**PROJET ROSE LITHIUM-TANTALE – RÉPONSES AUX  
QUESTIONS ET COMMENTAIRES DU MDDELCC**

**DOSSIER 3214-14-053**

RÉF. WSP : 181-05541-02

DATE : FÉVRIER 2019

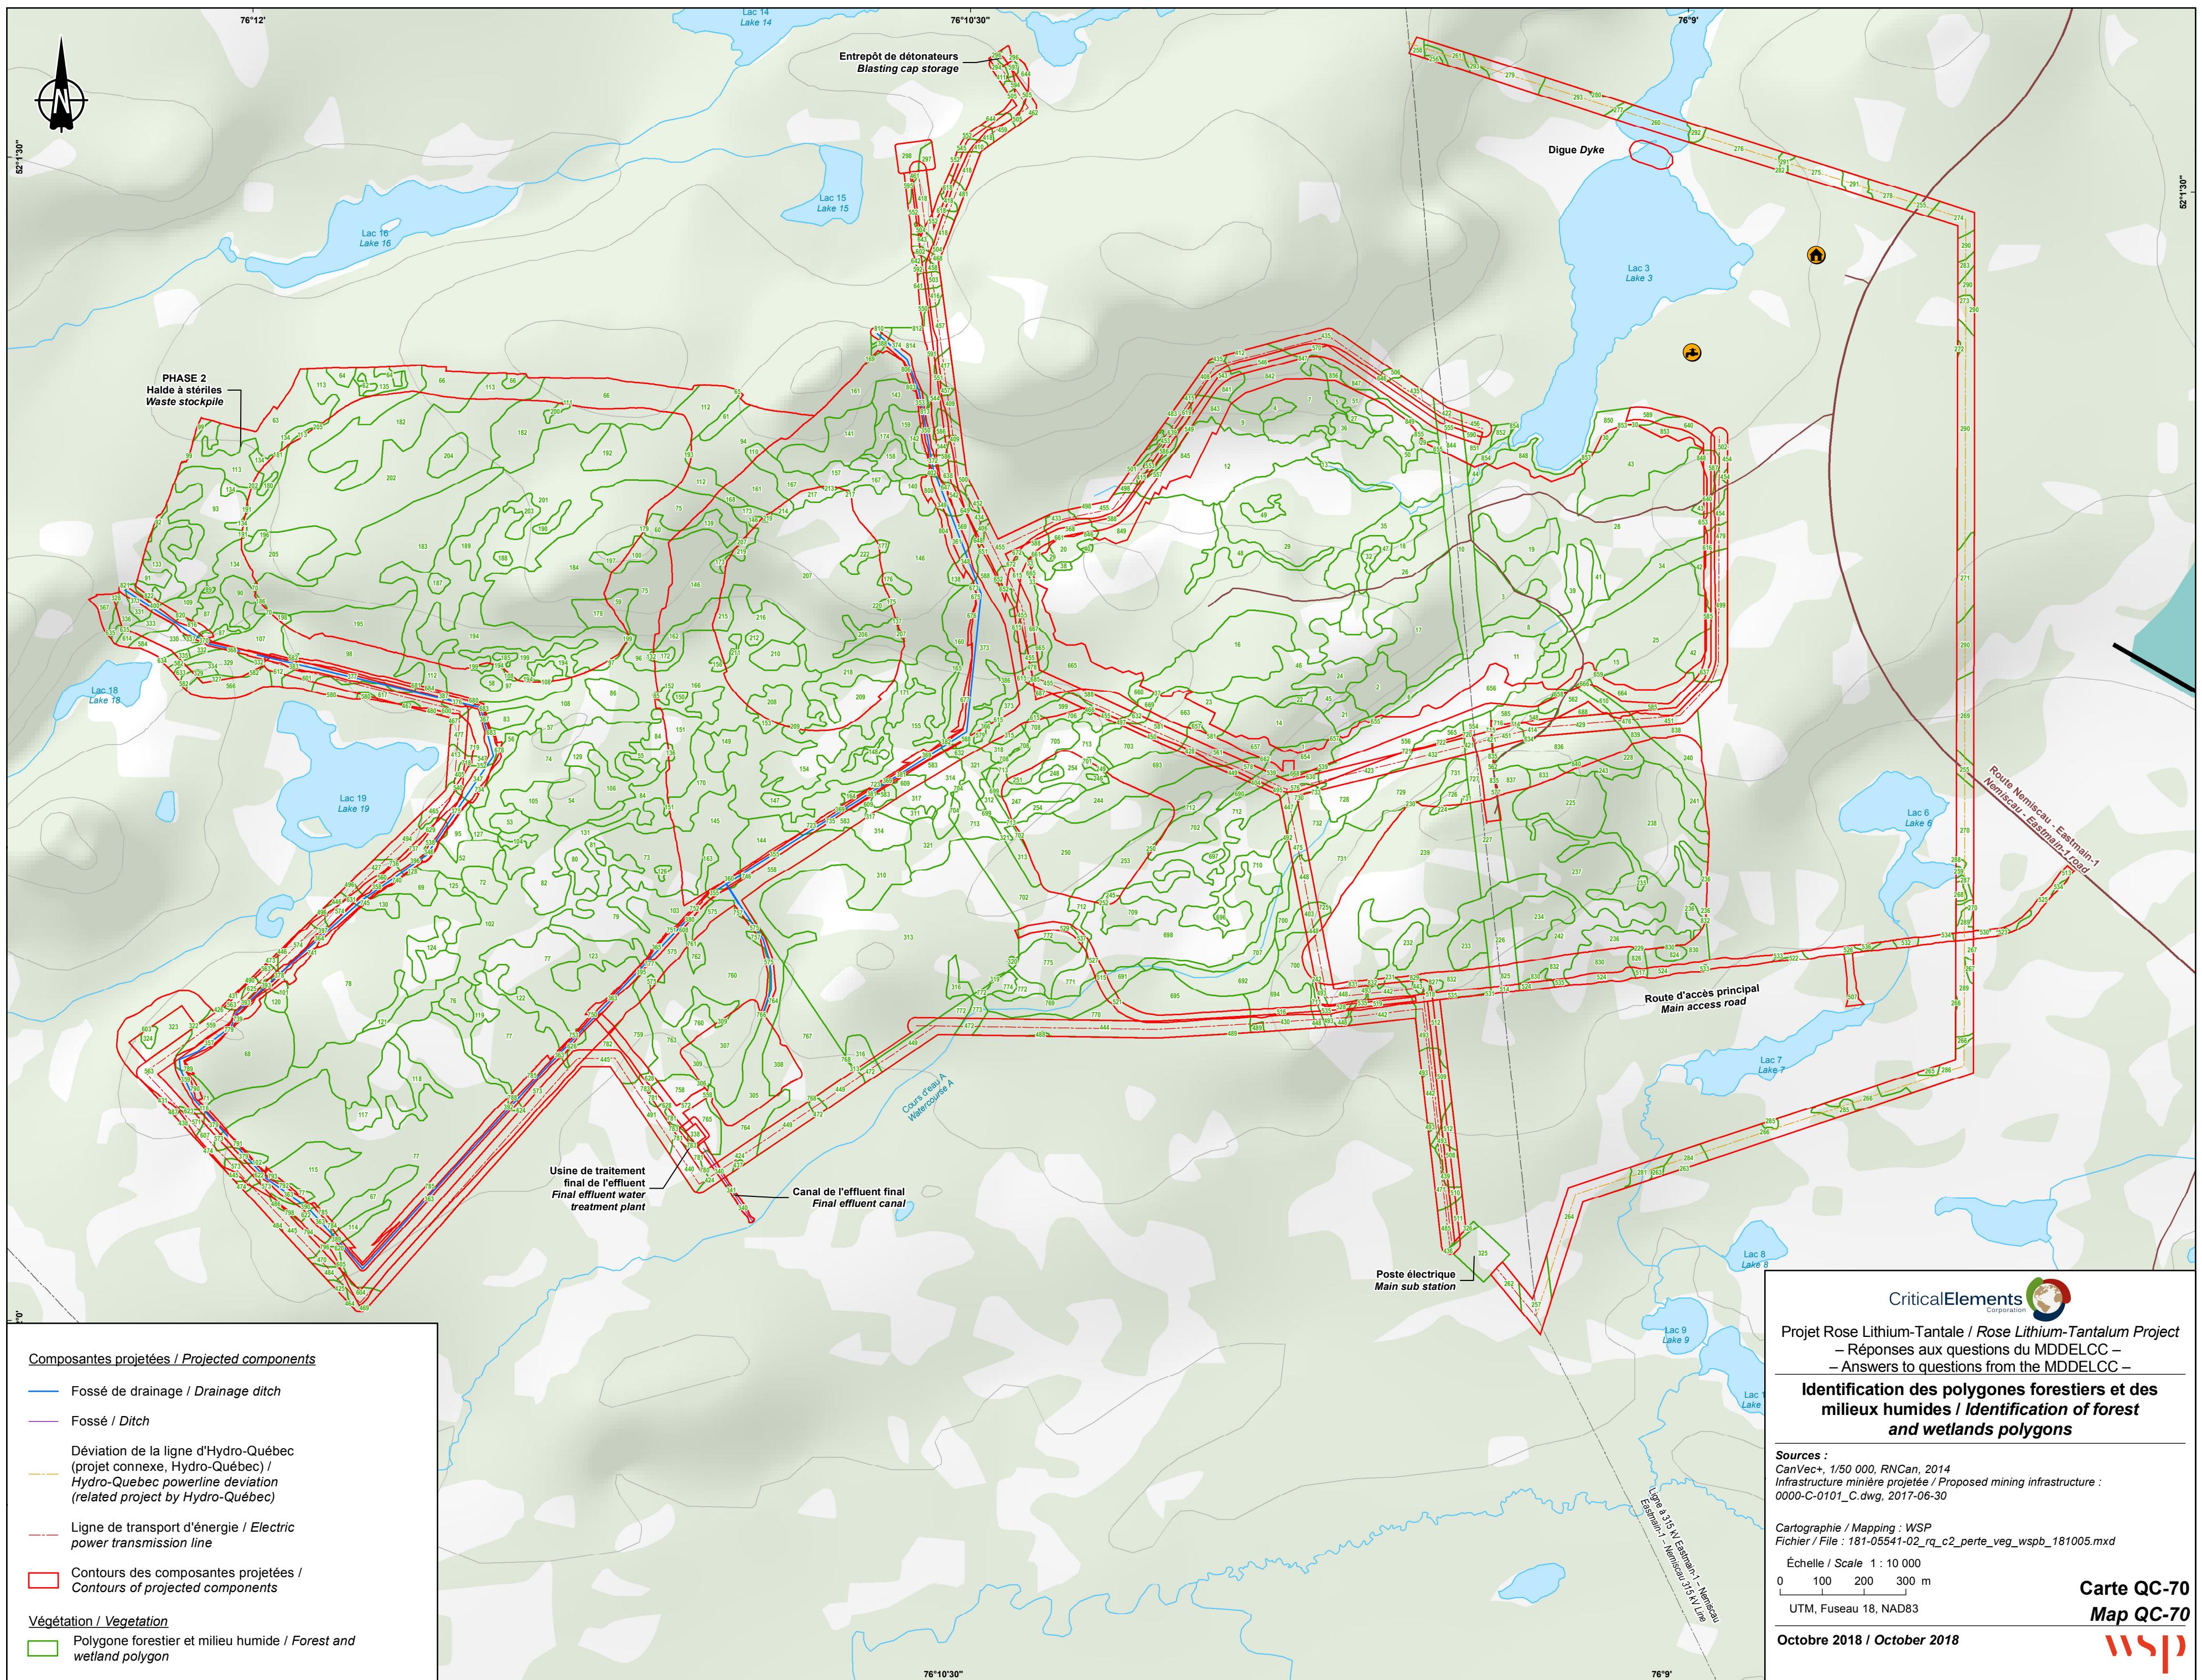
**QC - 69.** Les tableaux 7-7, 7-8 et 7-9 aux pages 7-39, 7-40 et 7-43 de l'ÉIE répertorient les lacs et les cours d'eau qui pourraient être affectés par le projet. Il y a lieu de croire que les modifications prévues à ces cours d'eau (assèchement de lacs et de ruisseaux, réduction/augmentation des débits, pompage de la nappe phréatique, etc.) entraîneront également des impacts temporaires ou permanents aux MH en lien avec ces cours d'eau. À titre d'exemple (page 7-42 de l'ÉIE) : « Toutefois, quelques cours d'eau ayant un lien hydraulique avec les lacs 2 et 3 vont disparaître à la suite de travaux de drainage, à savoir le ruisseau K (tributaire du lac 2) et le ruisseau B (décharge du lac 2 et tributaire du lac 3). » Pour être en mesure d'estimer la valeur monétaire liée à d'éventuelles compensations, il est nécessaire d'avoir une bonne idée des superficies de l'ensemble des MH directement ou indirectement affectées par le projet. Aussi, en complément à la question précédente sur les superficies des MH directement affectées par le projet, le promoteur devra compléter les informations en tenant compte des superficies qui seront indirectement affectées par les modifications prévues aux lacs et cours d'eau. Pour chaque MH affecté, il devra également préciser la durée estimée de la perturbation (nombre d'années ou perpétuité).

L'impact indirect sur les milieux humides comprend les impacts liés aux modifications du régime hydrologique et au rabattement de la nappe phréatique. Plusieurs facteurs influenceront la manière dont ces impacts affecteront les milieux, dont notamment le type de milieu humide, sa position dans le bassin versant et la distance de la mine. Les modifications au régime hydrologique affecteront davantage les marécages arborescents et arbustifs et les tourbières minérotropiques en raison de leur lien étroit avec les cours d'eau. Des diminutions ou des augmentations du débit des cours d'eau ou du niveau des lacs vont inévitablement modifier les limites de ces milieux humides ou leur composition floristique. À l'inverse,

La durée estimée des perturbations suit la même hypothèse que pour la définition de l'impact. Les milieux humides associés aux cours d'eau (marais et marécages), dont les modifications hydrologiques perdureront avec la fin des opérations minières, sont considérés dans ce contexte comme des pertes perpétuelles. Avec la fin des opérations de la mine et la fin du pompage, le rétablissement de la nappe phréatique à son niveau actuel permettra un retour progressif des conditions initiales pour les milieux humides influencés par l'eau souterraine (étang et tourbière ombrotrophe). La durée de l'impact s'échelonnera pendant le temps d'opération de la mine et de la recharge de la nappe, dont le remplissage de la fosse (voir annexe QC-29a).

Compte tenu des incertitudes liées aux modèles hydrologiques et aux nombreux facteurs susceptibles d'influencer les milieux humides, un programme de suivi devrait être établi afin d'évaluer plus précisément les impacts hydrologiques sur les limites et la composition floristique des différents types de milieux humides.
